玄海原子力発電所 3号炉及び4号炉
川内原子力発電所 1号炉及び2号炉

標準応答スペクトルを考慮した地震動評価における
地下構造モデルの設定について
(今後の検討方針及び審査スケジュール)

2023年1月16日
九州電力株式会社

① 観測記録と応答スペクトルの比較
(例：鹿児島県北西部（1997年3月本震）NS方向)

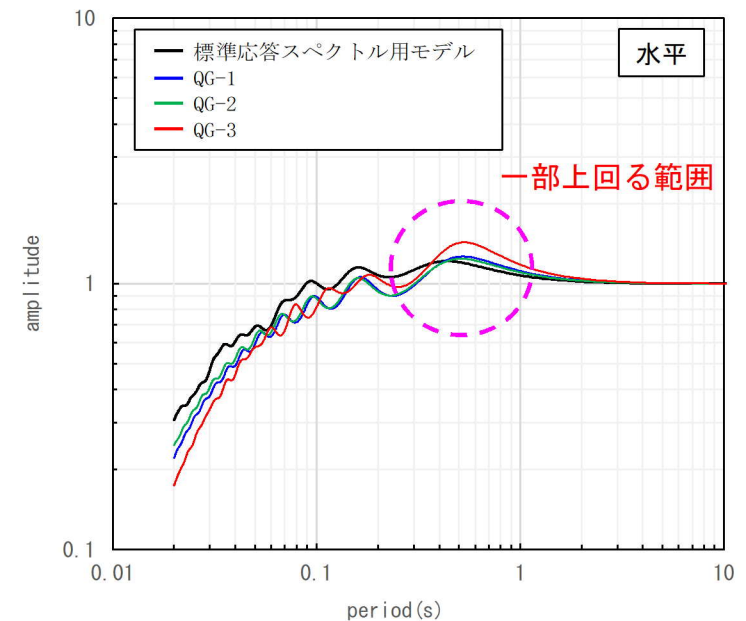
(1) 第1103回審査会合でのご指摘

- 追加調査結果に見られる一部の周期帯（水平：周期0.5秒付近）におけるピークが適切に評価できていないことを踏まえ、検討すること。

①観測記録と応答スペクトルの比較
(例：鹿児島県北西部（1997年3月本震）NS方向)

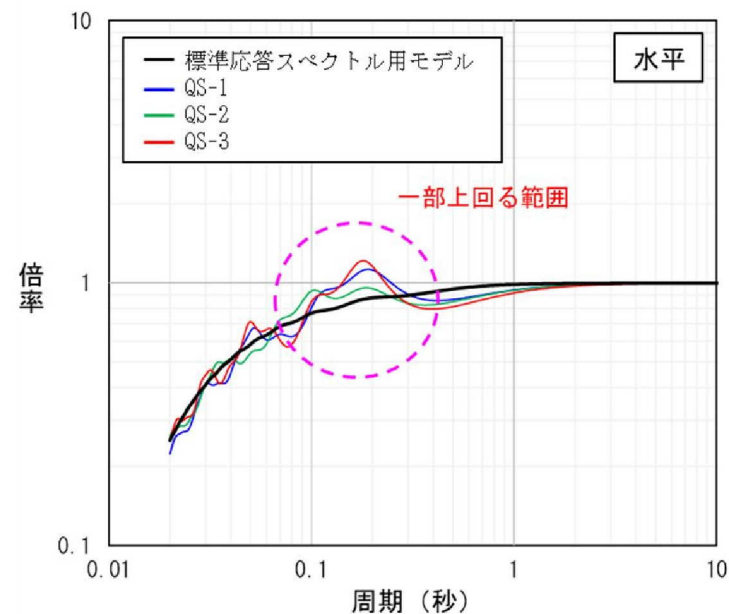
(1) 第1103回審査会合でのご指摘

- 地震観測記録等に見られる一部の周期帯（水平：周期0.1～0.2秒付近）におけるピークが適切に評価できていないことを踏まえ、検討すること。
